大飯発電所3, 4号炉 申請書添付書類六 8章 火山事象の影響評価の新旧比較表
(設置変更許可申請・補正申請との比較)

2021年3月2日

大飯発電所3,4号炉設置変更許可申請書記載 (2019.9.26申請)	大飯発電所3,4号炉設置変更許可申請書 補正書記載 (2021.1.26補正申請)	大飯発電所3,4号炉設置変更許可申請書 再補正書記載 (2021.02.26再補正申請)	差異の説明
<p>8. 火山</p> <p>8.1 検討の基本方針</p> <p>8.2 原子力発電所に影響を及ぼし得る火山の抽出</p> <p>8.3 運用期間における火山活動に関する個別評価</p> <p>8.4 設計対応が不可能な火山事象の評価</p> <p>8.5 火山事象の影響評価</p> <p>8.5.1 降下火砕物</p> <p>8.5.1.1 降灰層厚に関する文献調査及び地質調査結果</p> <p>「原子力発電所に影響を及ぼし得る6火山」及び地理的領域外の火山について、文献調査及び地質調査結果より、敷地及びその周辺において降灰層厚が比較的厚い降下火砕物を抽出した。</p> <p>文献調査を行った結果、噴出源を同定できる降下火砕物の分布を第8.5.1図及び第8.5.2図に示す⁽¹⁾⁽³²⁾。敷地付近への降下火砕物の分布としては、姶良Tnテフラが層厚20cm程度、大山倉吉テフラが層厚10cm程度、恵比須峠福田テフラが層厚40cm程度、阿蘇4テフラが層厚15cm以上とされている⁽³²⁾。ただし、阿蘇4テフラについては、Smith et al. (2013)⁽³³⁾によると、敷地周辺の水月湖で実施されたボーリング調査結果より層厚が約4cm程度である。一方、噴出源を同定できない降下火砕物として、三方湖東岸においてNEXC080が層厚20cmとされている⁽³⁴⁾。文献調査結果より、「原子力発電所に影響を及ぼし得る6火山」の降下火砕物については、敷地及びその周辺においては確認できなかった。</p> <p>地質調査を行った結果、敷地及びその周辺に分布する主な広域テフラとしては、鬼界葛原テフラ(約9.5万年前)、大山倉吉テフラ(約5.5万年前)、姶良Tnテフラ(約2.9万年前～約2.6万年前)、鬼界アカホヤテフラ(約7,300年前)などが確認されているが、降下火砕物として厚く堆積する箇所は確認されていない。また、若狭湾沿岸における津波堆積物調査⁽³⁵⁾において、火山灰分析等を実施しており、その結果、鬼界アカホヤテフラ、鬱陵隠岐テフラ(約1.07万年前)、姶良Tnテフラなどが認められ、姶良Tnテフラの降灰層厚は10.5cmであるが、それ以外の降下火砕物の降灰層厚は10cm以下である。地質調</p>	<p>(変更なし)</p> <p>8.5 火山事象の影響評価</p> <p>8.5

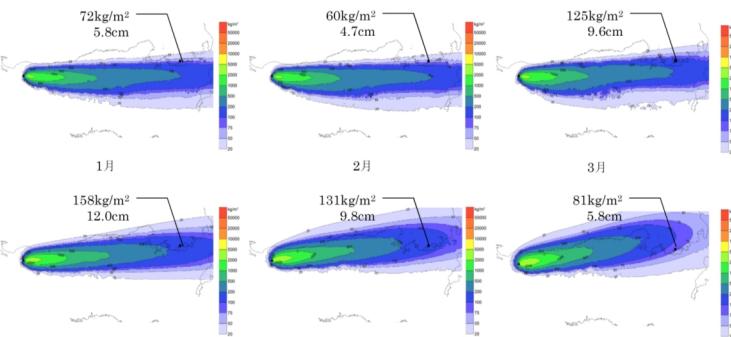
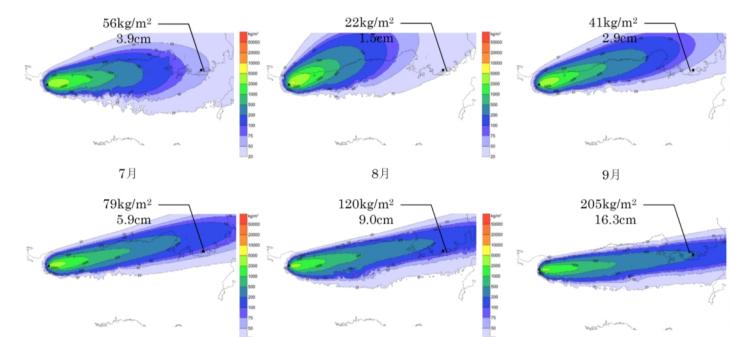
誤記の修正
